# 発電用原子炉施設に係る特定機器の設計の型式証明申請

## 申請内容の変更等について

株式会社グローバル・ニュークリア・フュエル・ジャパン

1. 耐震設計に係る申請内容の変更について
2. 今後のスケジュールについて

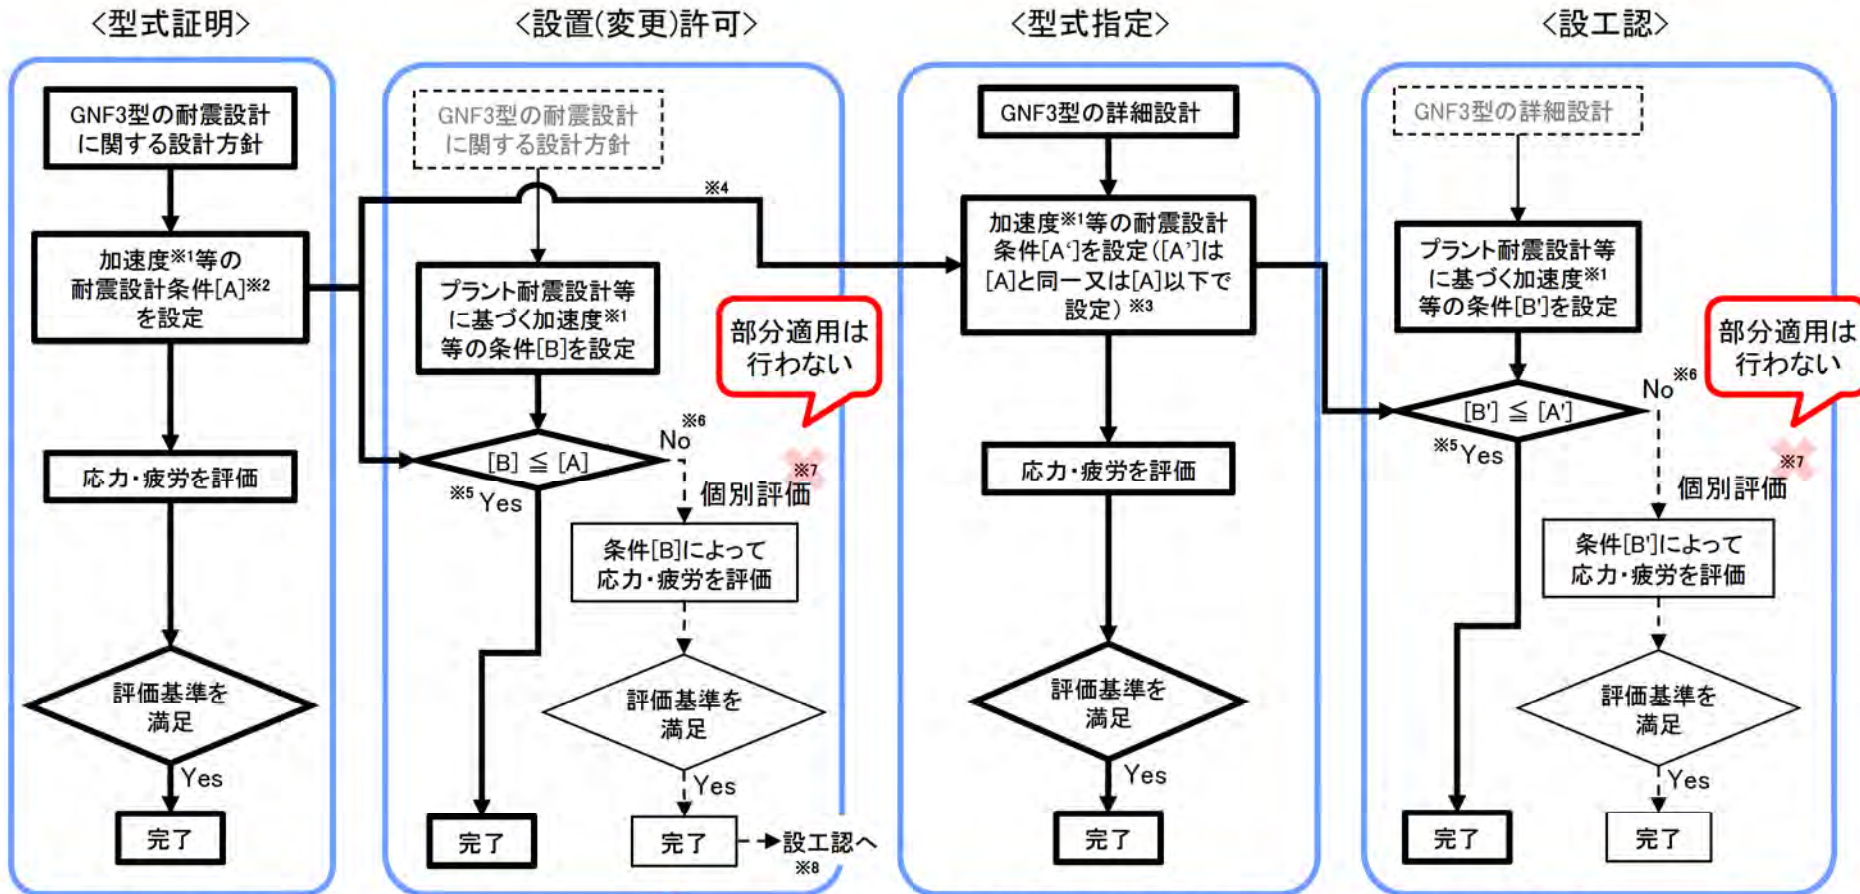
- 本型式証明申請書の本文五号2項(8)の記載(下記赤枠部分)は、型式証明の耐震設計条件を個別プラントの条件が超えた場合に、型式証明の耐震設計部分は非適用とし、機械設計部分のみ適用すること(以下「部分適用」という。)を意図していた(次頁のフロー図の注釈※7に相当)。
- 本文第1表に記載した加速度等の耐震設計条件は十分大きい値に設定しており、適用可能なプラントが多くある感觸を得ている。また、個別プラントの設置(変更)許可申請時又は設工認申請時に型式証明又は型式指定の耐震設計条件を超える場合には、当該型式証明又は型式指定は使用せず個別申請とする。これらのことから、本文五号2項(8)を削除する(部分適用は行わない)こととする。

- (8) 地震応答加速度及び変位等が第1項木の条件を超える場合、炉心内の燃料被覆管の放射性物質の閉じ込めの機能については、次を満足すること。
  - (i) 弾性設計用地震動 $S_{dl}$ による地震力又は静的地震力のいずれか大きい方の地震力に対して、炉心内の燃料被覆管の応答が全体的におおむね弾性状態にとどまること。
  - (ii) 基準地震動 $S_{sl}$ による地震力に対して、放射性物質の閉じ込めの機能に影響を及ぼさないこと。
